Öffentliche Auslegung vom:		24.02.2023	
Öffentliche Auslegung bis zum:		13.03.2023	
Fristende für Stellungnahmen:		13.03.2023	
Informationsschreiben an Grundstückseigentümer am:		16.02.2023	
Öffentliche Bekanntmachung im Amts- und Informationsblatt am:		16.02.2023	
Einstellung der Öffentlichen Bekanntmachung im Internet vom:		16.02.2023	
Einstellung der Öffentlichen Bekanntmachung im Internet bis zum:		13.03.2023	
Einstellung der auszulegenden Unterlagen im Internet vom:		16.02.2023	
Einstellung der auszulegenden Unterlagen im Internet bis zum:		13.03.2023

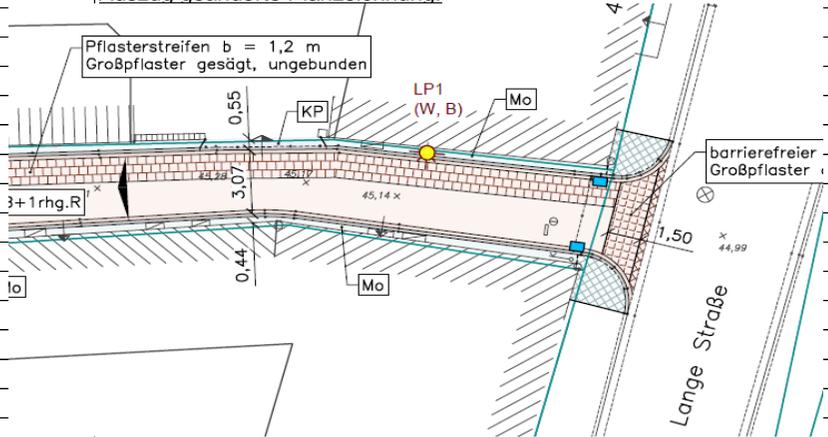
Nr.	Name	Datum	Inhalt der Stellungnahme	Abwägung, Beschlussvorschlag
4.2		10.03.2023, persönlich	Es wird zur besseren Erreichbarkeit des Hofes des Gebäudes `Neue Straße 51` (Zufahrt von Langer Hals) um eine Verbreiterung der Grundstückszufahrt um einen Meter in Richtung der Neuen Straße gebeten. Hierfür müsste der geplante Standort der neuen Straßenleuchte entsprechend versetzt werden.	Die Erweiterung der Grundstückszufahrt um einen Meter sowie die Versetzung der Straßenleuchte um ca. 2 Meter sind nachvollziehbar und können im weiteren Planungsprozess berücksichtigt werden. <b>Beschlussvorschlag: Änderung des Projektes:                      Erweiterung der Grundstückszufahrt um einen Meter in Richtung Neue Straße und Versetzen der Straßenleuchte um ca. 2 Meter</b> Auszug geänderte Planzeichnung:
